工事監査報告（概要）

- (1) 道適第1号 舗装補修 工事
- (2) 上施浄工第1号 低区配水池築造 工事

令和7年度
中津市
工事技術調査結果報告書

1. 監査実施日：令和7年11月6日(木)～11月7日(金) 2日間
2. 調査対象工事：工事1. 道適第1号 舗装補修工事
工事2. 上施浄工第1号 低区配水池築造工事
3. 監査場所：中津市役所及び当該工事現場
4. 監査執行者：中津市代表監査委員 岡 雅一
議会選出監査委員 木ノ下 素信
5. 監査立会者：中津市監査委員事務局 局長 廣津 栄一
特別監査官 丸尾 貴子
主幹(総括) 今井 利彦
6. 講評立会者：中津市建設部建設土木課 課長 江河 和祐
主幹(総括) 村上 隆弘
主査 祝出 寿起
中津市上下水道部施設技術課 技術監 石丸 泰幸
主幹(総括) 松尾 暁
主任 大下 裕之
主任 増谷 俊平

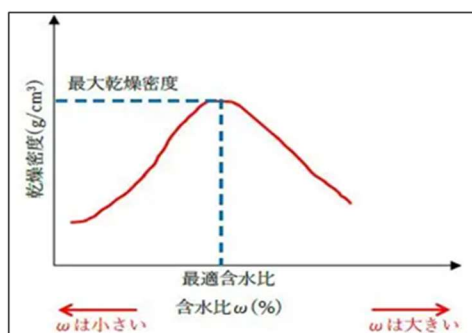
③ 「配水池廻り配管工 路面復旧工」の路盤の締固めに、「現場密度試験によって求めた最適含水比付近で所定の締固め度になるよう締め固める」と、誤った記載がある。本来、最適含水比(最大乾燥密度)は室内試験(突固めによる土の締固め試験 JIS A 1210)により求められる(下左)。これに対し、現場密度試験は現場において路盤の密度を直接求めるために行う試験である。

従って施工計画書には、「砂置換法(下右)等の現場密度試験により、予め室内試験で求められた最大乾燥密度の93%以上、且つ3孔の平均値が96.5%以上を満足することを確認する」等と記載させる必要がある。施工計画書提出時に内容を確認し、修正するよう指導されたい。

舗装切断時に発生する排水等の処理について

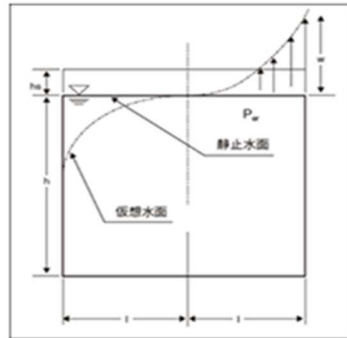
特記仕様書は「土木工事」「建設副産物関係」「路上路盤再生工」に分けて作成され、必要事項は概ね記載されているが、前項で述べた「アスファルト舗装切断時に発生する切削水(カッター汚泥)は、廃棄物の処理及び清掃に関する法律により、産業廃棄物(汚泥)として適正に収集・運搬・処分する」旨を記載されたい。

なお、汚泥のpHが12.5以上(強アルカリ性)の場合は「特別管理産業廃棄物」としての処理が必要になることと、乾式で施工した場合の粉塵は、産業廃棄物(がれき類)としての処分が必要となるので注意されたい。 **【資料-2】**

特記仕様書は「設計委託業務」「工事一般」「建設副産物」「ステンレス鋼板製配水池」「場内配管」「電気設備」に分けて作成され、本工事に関する必要事項が詳細に記載してある。但し、本報告書「安全管理・環境管理」の項に記載している「舗装切断時に発生する排水の処理」についての記載が無い。現場作業が「廃掃法」に抵触することが無いよう、特記仕様書に明記しておくことを検討されたい。 【資料-2】

第〇条 舗装切断時に発生する排水は、産業廃棄物(汚泥)として「廃棄物の処理及び清掃に関する法律」(以下「廃掃法」という)に基づき適正に処理しなければならない。

第〇条 受注者が当該排水を運搬する場合は、廃掃法に基づき、産業廃棄物運搬車両の表示と、廃棄物の種類・運搬先等必要事項を記載した書面(以下「マニフェスト」という)を携行すること。

第〇条 受注者は当該排水の処理に係るマニフェストを監督員に提示するとともに、産業廃棄物処理確認票(以下「確認表」という)を提出すること。

第〇条 受注者は当該排水が生じない工法(乾式等)を採用した場合も、当該排水と同様に粉塵飛散防止対策を実施するとともに、収集した粉塵については、産業廃棄物(がれき類)として適正な運搬・処理を実施し、マニフェストを監督員に提示するとともに、確認票を提出すること。

【スロッシング現象とバルジング現象】

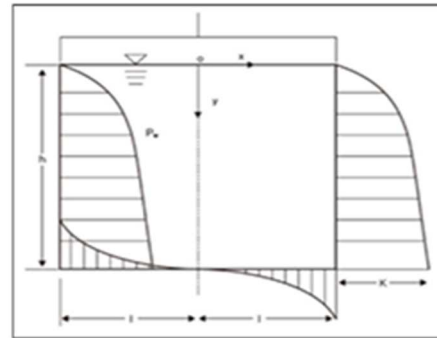
③ 構造設計において、スロッシング(比較的長周期の地震動による液面揺動)の解析・検討は行っているが、バルジング(比較的短周期の地震動による配水池の水と壁体の連成振動)の検討は行っていない。最近の被災事例や各種研究結果に鑑み、本件のような重要構造物においては、併せてバルジングの検討を行うことも必要ではないかと思われる。今後検討されたい。
